SWAG 37 92 8798, 37 93 0167, 70 94 0717

Fiat Ducato II, III; Iveco Daily III, IV, V e VI

Motor: 2.3 JTD F1AE

Correia auxiliar do compressor do ar condicionado

Fig 1 - Diagrama dos componentes auxiliares (até ao motor número 0113089, inclusive), equipado com o tensor 37 93 0167 e correia trapezoidal estriada 37 92 8798.

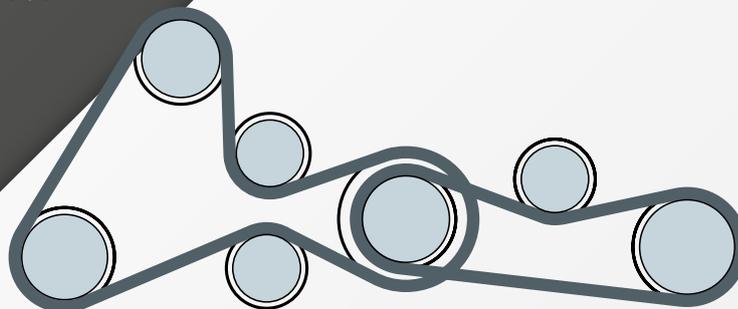
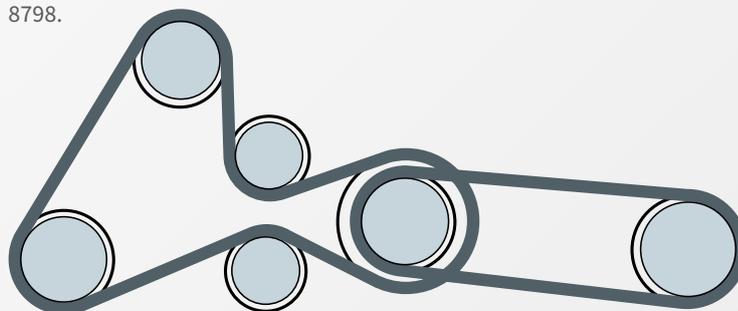
Durante o período de produção, a FIAT e a Iveco atualizaram a estrutura e tamanho da correia auxiliar para o compressor do ar condicionado. Isto é aplicável a vários modelos equipados com motor 2.3 JTD, começando pelo motor número 0113090.

A atualização removeu completamente a necessidade de utilização do tensor e da correia trapezoidal estriada convencional de 987mm, instalados até ao motor 0113089, inclusive (Fig. 1).

Esta foi substituída por uma correia mais curta, de 903mm, e elástica, representada no diagrama acima (Fig. 2).

Nota: os veículos equipados com motores até ao número de série 0113089, inclusive, podem ser adaptados para a correia trapezoidal estriada 70 94 0717, durante a manutenção de rotina. Isto elimina qualquer necessidade de tensor.
